81-47			
Изм.	Лист	№ докум.	Подп.	Дата	Лит.	Масса	Масштаб
				12.02.20	T	342	1:5
Разраб. Цырульник					Лист		
Нач. ОКС Дарецкий					Листов 1		
СЧ 21-40 ГОСТ 1412-85					ЗАО "РЦК" г.Рыбница

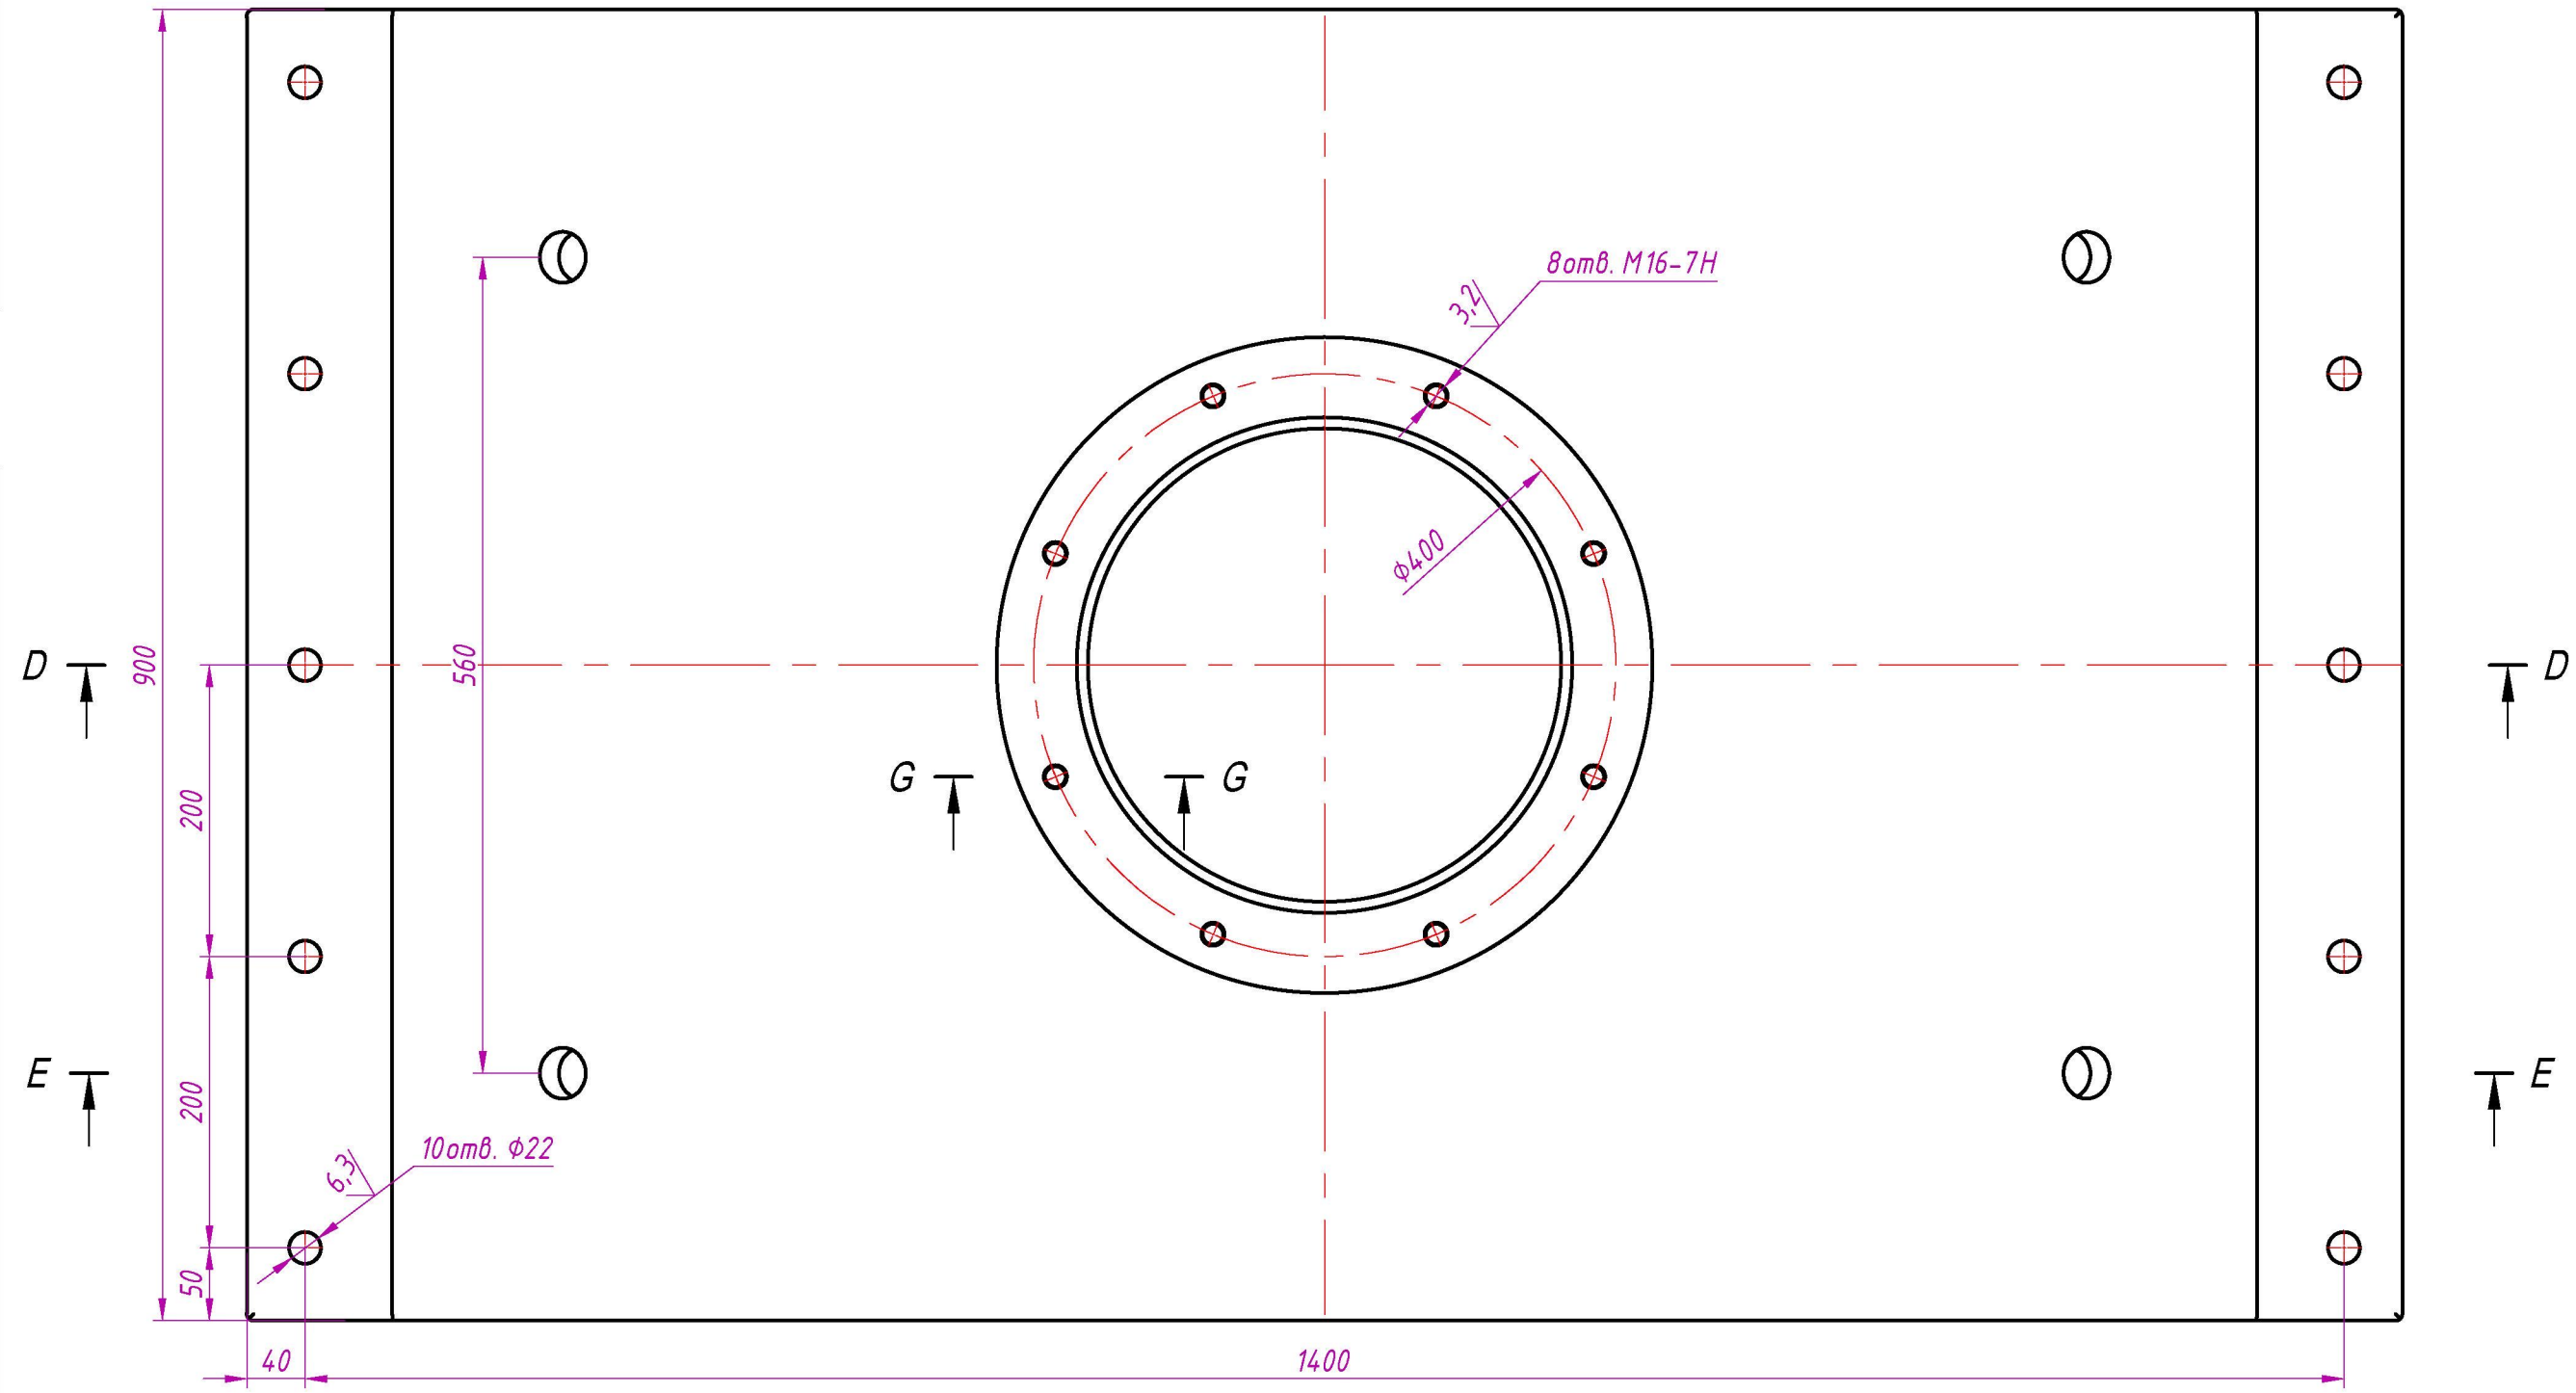
Опорная плита может быть установлена в том случае, если редуктор будет комплектоваться муфтой с наибольшим диаметром $\Phi 320$. В данный момент редуктор комплектуется муфтой с наибольшим диаметром $\Phi 400$.
